Název veřejné zakázky: **REACT-EU 98 - Skiaskopické RTG přístroje s C ramenem**

Zadavatel: **Krajská zdravotní, a.s.**

Evidenční číslo: **2904/2022**

Vysvětlení zadávací dokumentace č. 2

Delivers high image quality at lower doses

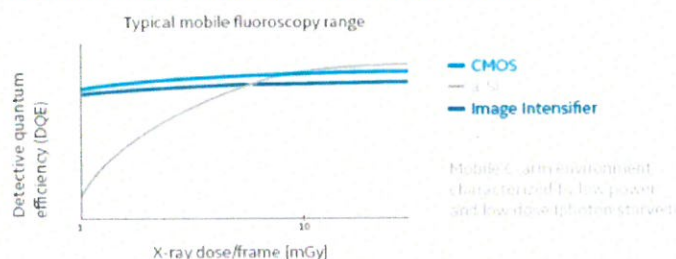
- 1) Zadavatel v části 2 „**REACT-EU 98 - Skiaskopické RTG přístroje s C ramenem - Skiaskopický přístroj s C-ramenem s FD pro Nemocnice Most, o.z. a Nemocnice Teplice, o.z.**“ vysvětlení zadávací dokumentace přijmul řešení systému s plochým detektorem z materiálu As-Csl. Zadavatel tak nejspíš nevědomě zcela zásadně změnil povahu předmětu plnění, kdy z požadavku na moderní systém s nejnovější CMOS technologií detektoru (rok uvedení 2017), akceptuje zcela nesrovnatelné, zastaralé a výrazně levnější řešení plochého detektoru z amorfního křemíku (rok uvedení 2006) neodpovídající poptávané kategorii stroje a vysokému standardu péče v KZ. Technologie amorfního křemíku je tak stará, že narozdíl od CMOS detektoru ji nedokážou nabídnout všechny přední firmy se zaměřením na výrobu moderních c-ramen. Hlavním rozdílem, který je daný fyzikální podstatou řešení a strukturou detektoru, je výrazně nižší obrazová kvalita (3x vyšší elektronický šum), nižší plynulost obrazu (7x vyšší lag obrazu, 1400x nižší elektronová mobilita) a vyšší dávka u As-Csl detektoru. To je zcela v rozporu s principem ALARA, především pak s ohledem na dlouhodobě absorbovanou dávku operátora. Zde je odborná nezávislá publikace porovnávající tato dvě řešení:

V stanoveném rozpočtu zadavatele mohou toto řešení s CMOS detektorem nabídnout min. 3 světoví výrobci. Domníváme se, že s ohledem na vysokou odbornost pracovišť KZ není v patientském ani uživatelském zájmu pořizovat si technologické řešení starší 15 let zvyšující dlouhodobé radiační zatížení operátorů a pacientů, při běžné dostupnosti šetrnějších a přesnějších řešení, která jsou navíc již v rámci KZ implementována. Z klinického, patientského i uživatelského pohledu by se jednalo o výrazný krok zpět a zaostání za jinými českými pracovišti.

Bude zadavatel na základě vysvětlení těchto klíčových aspektů a s ohledem na dlouhodobé použití nového systému, trend snižování dávky a získání co nejlepší výstupní obrazové kvality trvat na původním požadavku moderního, nízko dávkového řešení s citlivým CMOS detektorem, které v této cenové hladině umí nabídnout hlavní světoví výrobci? Rozliší zadavatel v případě připuštění obou, leč nesrovnatelných, řešení, technologický a cenový

rozdíl těchto řešení odpovídajícím technickým zvýhodněním nejnovější technologie CMOS detektorů se zobrazením bez komprimace obrazu?

Zadavatel akceptuje obě možnosti řešení, tudíž je možné nabídnout obě technologie.

Zadavatel neuvažuje o zvýhodnění účastníků zadávacího řízení nabízejících CMOS technologii detektoru.

Delivers high image quality at lower doses

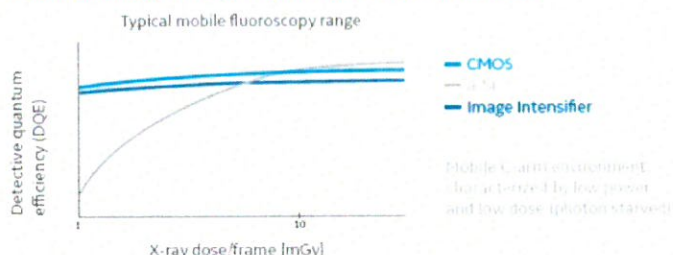
- 2) Zadavatel v části 3 „REACT-EU 98 - Skiaskopické RTG přístroje s C ramenem - Skiaskopický přístroj s C-ramenem s FD pro Nemocnici Litoměřice o.z.“ vysvětlení zadávací dokumentace přijmul řešení systému s plochým detektorem z materiálu As-Csl.

Zadavatel tak zcela zásadně změnil povahu předmětu plnění, kdy z požadavku na moderní systém s nejnovější CMOS technologií detektoru (rok uvedení 2017), akceptuje zcela nesrovnatelné, zastaralé a výrazně levnější řešení plochého detektoru z amorfního křemíku (rok uvedení 2006) neodpovídající poptávané kategorii stroje a vysokému standardu péče v KZ. Technologie amorfního křemíku je tak stará, že narozdíl od CMOS detektoru ji nedokážou nabídnout všechny přední firmy se zaměřením na výrobu moderních c-ramen. Hlavním rozdílem, který je daný fyzikální podstatou řešení a strukturou detektoru, je výrazně nižší obrazová kvalita (3x vyšší elektronický šum), nižší plynulost obrazu (7x vyšší lag obrazu, 1400x nižší elektronová mobilita) a vyšší dávka u As-Csl detektoru. To je zcela v rozporu s principem ALARA, především pak s ohledem na dlouhodobě absorbovanou dávku operátora. Zde je odborná nezávislá publikace porovnávající tato dvě řešení:

V stanoveném rozpočtu zadavatele mohou toto řešení s CMOS detektorem nabídnout min. 3 světoví výrobci. Domníváme se, že s ohledem na vysokou odbornost pracovišť KZ není v patientském ani uživatelském zájmu pořizovat si technologické řešení starší 15 let zvyšující dlouhodobé radiační zatížení operátorů a pacientů, při běžné dostupnosti šetrnějších a přesnějších řešení, která jsou navíc již v rámci KZ implementována. Z klinického, patientského i uživatelského pohledu by se jednalo o výrazný krok zpět a zaostání za jinými českými

pracovišti. Bude zadavatel na základě vysvětlení těchto klíčových aspektů a s ohledem na dlouhodobé použití nového systému, trend snižování dávky a získání co nejlepší výstupní obrazové kvality trvat na původním požadavku moderního, nízko dávkového řešení s citlivým CMOS detektorem, které v této cenové hladině umí nabídnout hlavní světoví výrobci? Rozliší zadavatel v případě připuštění obou, leč nesrovnatelných, řešení, technologický a cenový rozdíl těchto řešení odpovídajícím technickým zvýhodněním nejnovější technologie CMOS detektorů se zobrazením bez komprimace obrazu?

Zadavatel akceptuje obě možnosti řešení, tudíž je možné nabídnout obě technologie.
Zadavatel neuvažuje o zvýhodnění účastníků zadávacího řízení nabízejících CMOS technologii detektoru.
